**Avis sur le projet de parc photovoltaïque au sol
sur la commune de Lapenne (Ariège)**

N°Saisine : 2022-11664

Avis émis le 4 mai 2023

Figure 3 : synthèse des enjeux modérés et forts de la zone d'étude – IGN BD Ortho – réalisation NEOEN

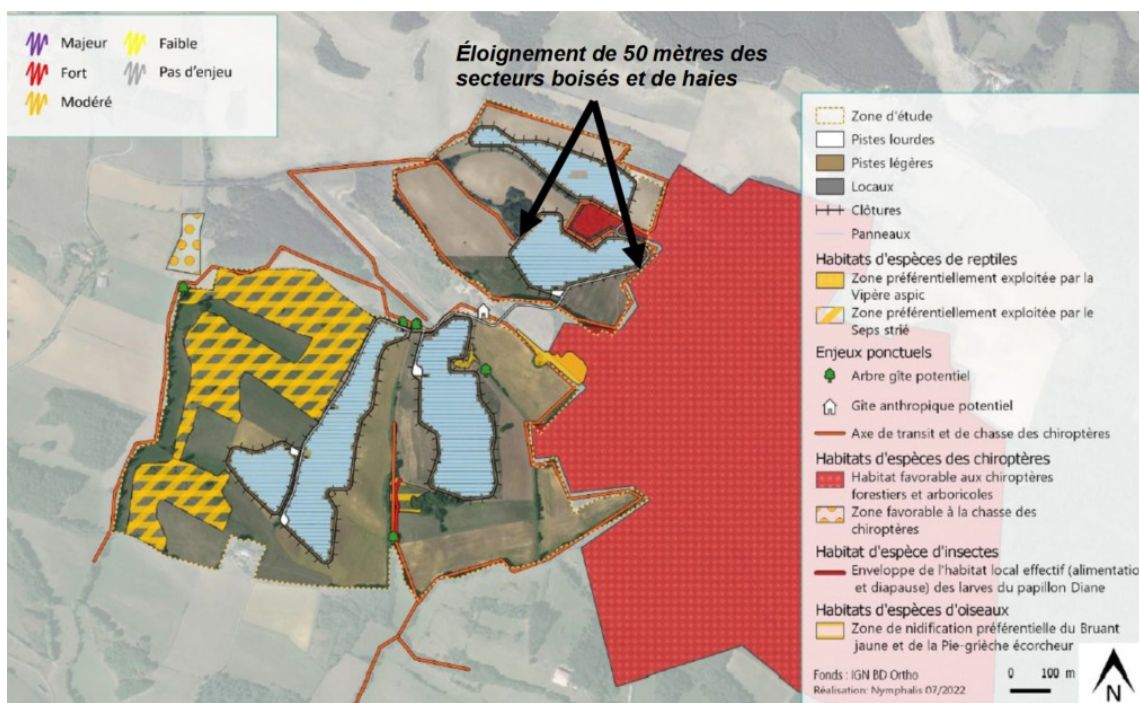
La très grande majorité des habitats de chasse et les gîtes potentiels (lisières, bosquets) des chauves-souris sont évités. Toutefois, les prescriptions du SDIS de l'Ariège émises le 26 octobre 2022 nécessitent de procéder à des débroussailllements de haies, d'arbustes et de boisement constituant des zones de transit et de chasse (mesure d'évitement consistant à éloigner les panneaux à plus de 50 mètres de boisements). La carte ci-dessous extraite de l'étude d'impact est complétée par la localisation des deux secteurs présentant potentiellement des incidences du fait des débroussailllements (2 flèches) selon la MRAe.

L'étude d'impact doit être complétée par la démonstration que le respect des prescriptions du SDIS n'est pas de nature à générer des incidences potentielles sur l'environnement, notamment sur les habitats naturels d'espèces protégées (éléments boisés, haies et lisières boisées ou, s'il devait y avoir des incidences potentielles, à présenter des mesures d'évitement consistant à réduire à la marge l'emprise du projet.

La MRAe recommande de démontrer que le respect des prescriptions du SDIS de l'Ariège ne sont pas de nature à générer des incidences potentielles directes ou indirectes sur l'environnement, notamment sur les habitats naturels d'espèces protégées (éléments boisés, haies, lisières boisées).

Si tel n'est pas le cas, la MRAe recommande de positionner l'ensemble des boîtiers et éléments électriques à plus de 50 mètres des secteurs boisés, de lisières et de haies pour éviter d'impacter des habitats naturels d'espèces protégées.
